Osservazioni al P.U.A. "Palazzina" Scheda Norma n. 269+122

Oggetto: *PUA/Piano di Lottizzazione in località Palazzina sito in via San Giovanni Lupatoto / via del Pestrino, ATO 5 denominato PUA "Palazzina" Schede Norma n. 269+122. Richiedente: Sistema Spa e Caterina Srl. Adozione ai sensi dell'art. 20 della L.R. n. 11/04 e approvazione del progetto preliminare dell'opera pubblica "rotatoria su via San Giovanni Lupatoto all'incrocio con via Pestrino, rubricata nella tabella delle Opere Pubbliche relativa alla 5^ Circoscrizione della Relazione Programmatica del PI al punto 5.69"*

RELAZIONE ACCOMPAGNATORIA ALLA PROPOSTA DI MIGLIORAMENTO DELLA VIABILITA' NELLA INTERSECAZIONE FRA VIA DEL PESTRINO E VIA SAN GIOVANNI LUPATOTO.

PROPOSTA NUOVA VIABILITÀ "PESTRINO-PALAZZINA"

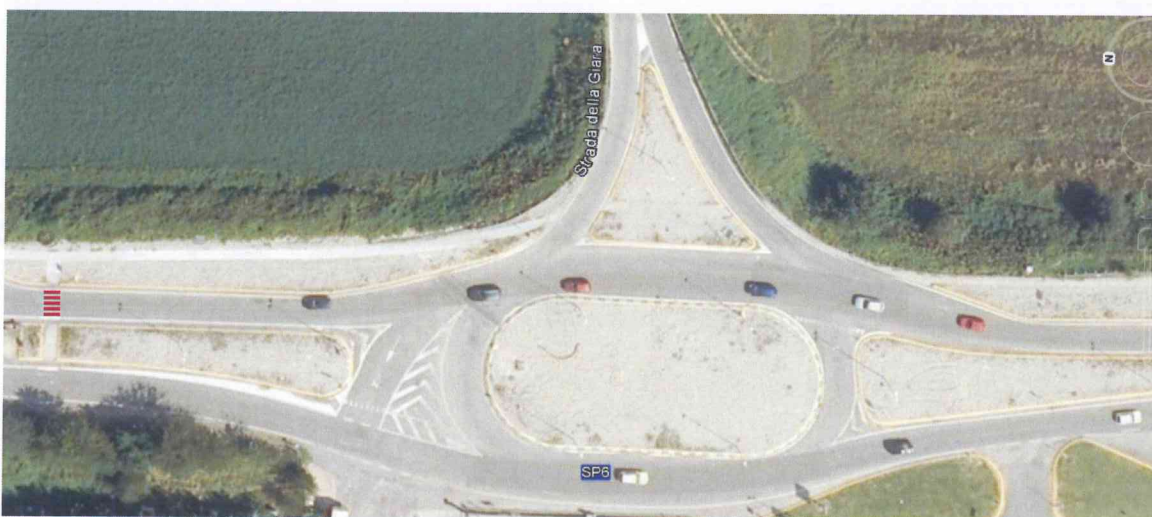
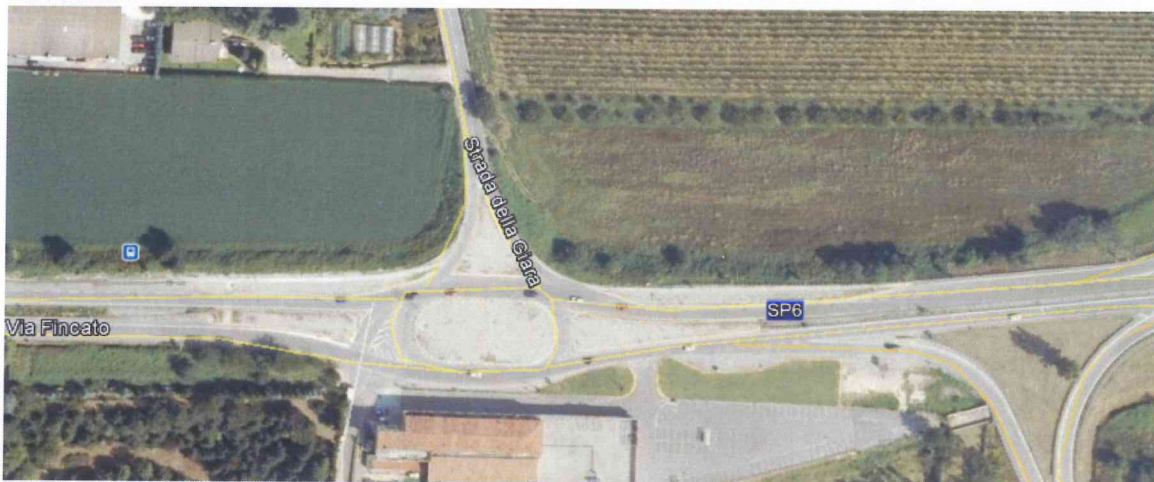
Il modello preso a riferimento, con i necessari adattamenti, è quello rappresentato in figura che insiste su via Fincato.

Particolare ingrandito (in rosso il passaggio pedonale per comodità di lettura)

TAVOLA UNICA - (FUORI SCALA)

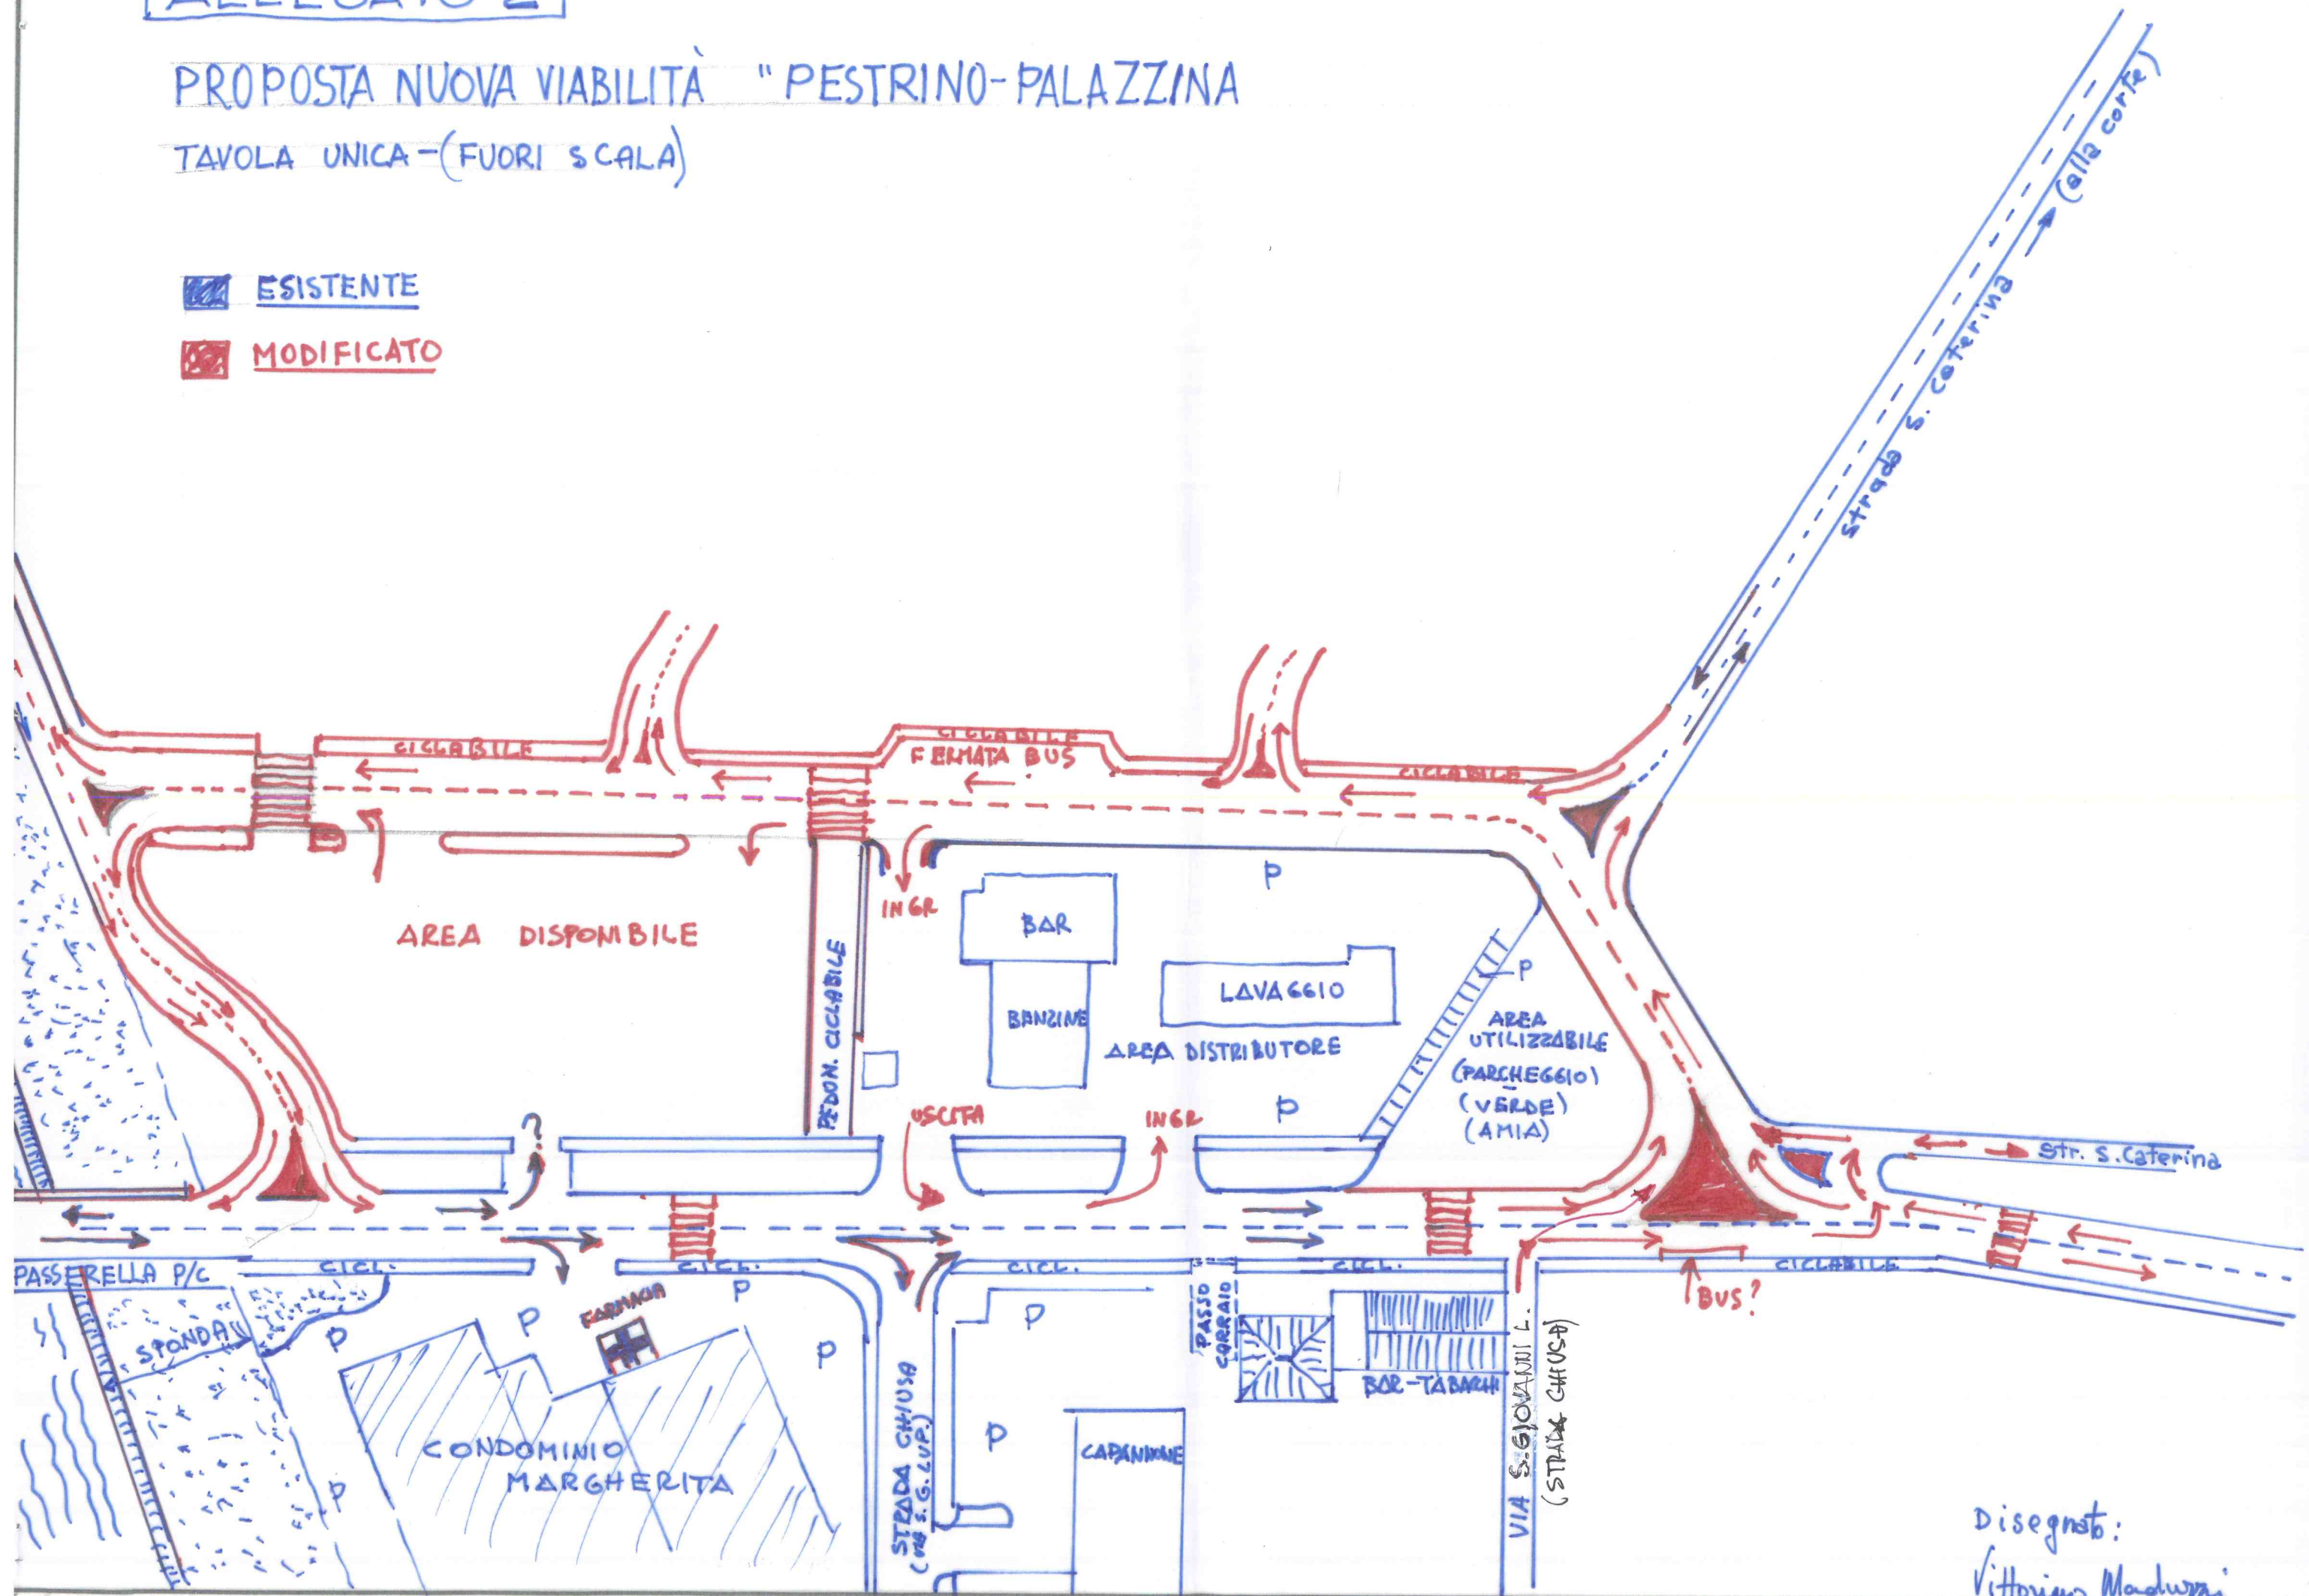
Osservando attentamente la viabilità proposta, si osserva che:

- a) Tutte le strade che confluiscono sulla via principale (la via San Giovanni Lupatoto), ben visibili anche da google maps, di cui si allega copia, vengono intercettate dall'anello a "SENSO UNICO";

- b) può raggiungere via del Pestrino percorrendo (in senso antiorario) tutto l'anello fino a incrociare detta via e svoltando a destra (senza soluzione di continuità).

- c) Può svoltare su Strada Caterina in direzione Corte Santa Caterina, svoltando a sinistra subito dopo il distributore e con cambio corsia dopo l'immissione nel breve tratto sud, indi prosegue in direzione strada Santa Caterina – (a destra)

- d) Può svoltare per strada Santa Caterina, nel tratto parallelo alla strada principale, verso le residue case antistanti le aree agricole, in corrispondenza della piccola aiuola spartitraffico all'uopo segnata, su apposita corsia di decelerazione per evitare di intralciare chi arriva da Palazzina e deve proseguire per il centro. (oppure attraverso un nuovo varco più a sud, da verificare)

- c) Nessun problema in entrata per quanto attiene l'area libera agricola retrostante il distributore nelle due (o più) diramazioni, essendo, come detto, la strada principale a senso unico e a doppia corsia.

- f) Infine, è appena il caso di accennare che errori o ripensamenti per cambi di direzione o altro, non sono di particolare intralcio alla circolazione in quanto tutto l'anello è previsto per un unico senso di marcia antiorario (come nel caso della programmata rotonda) con l'indubbio vantaggio della doppia corsia di marcia.
